改善箇所説明図

不具合の内容

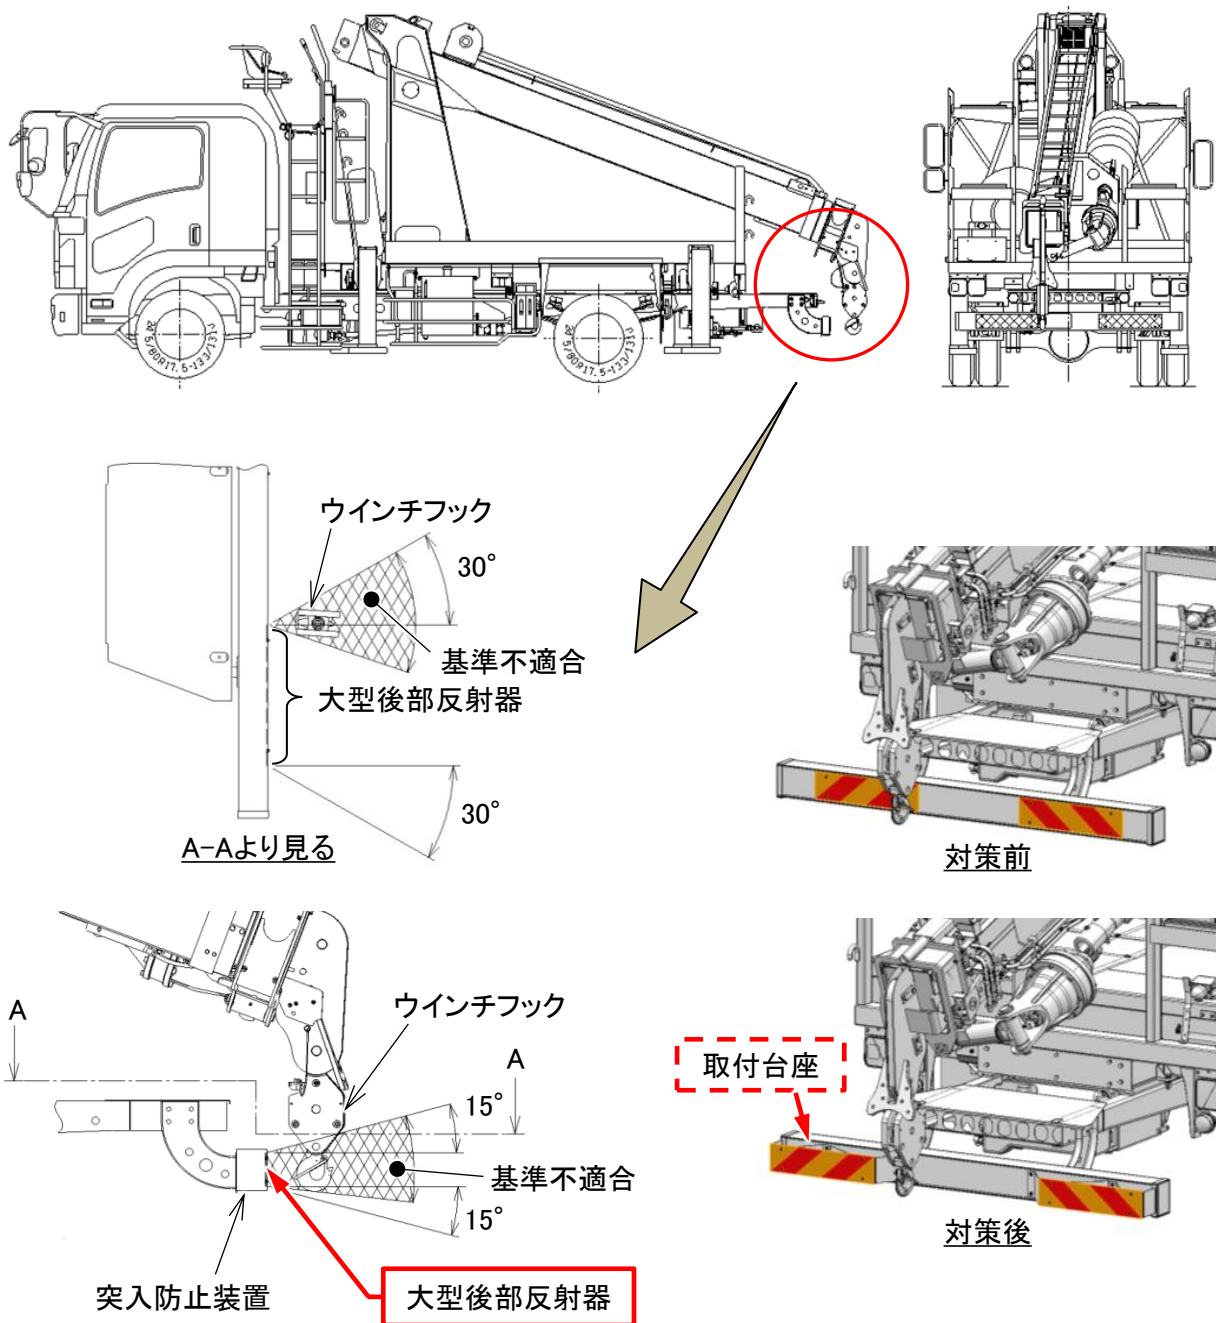
穴掘建柱車において、大型後部反射器の取付位置が不適切なため、幾何学的視認性の領域にウインチフックが配置されているものがある。そのため、保安基準第38条の2(大型後部反射器)に適合しないおそれがある。

全車両、取付台座を追加して、大型後部反射器の取付位置を変更する。
